BT 0687
07.07.2000

Assunto: **Lançamento do Refrigerador Side by Side Linha INOX**
Modelos: **BRS70X**
Marca: **Brastemp**

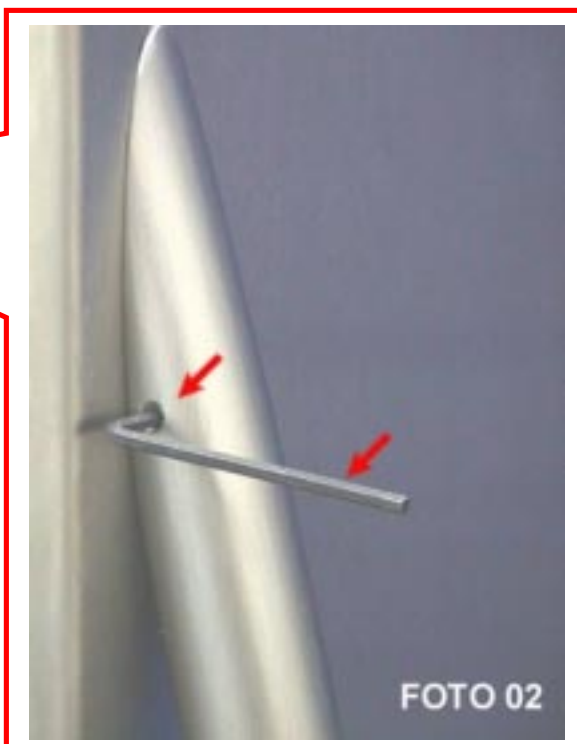
Como no produto Branco, as vezes é necessário remover as Portas para que o refrigerador entre na cozinha do Consumidor, então deve-se tomar cuidado ao remover a Porta do Freezer, pois na dobradiça inferior está a Mangueira de água do Ice Dispenser e estamos recebendo chamados de Campo de Vazando Água/Transbordando, onde na maioria das vezes este defeito foi ocasionado devido a má retirada da Porta.
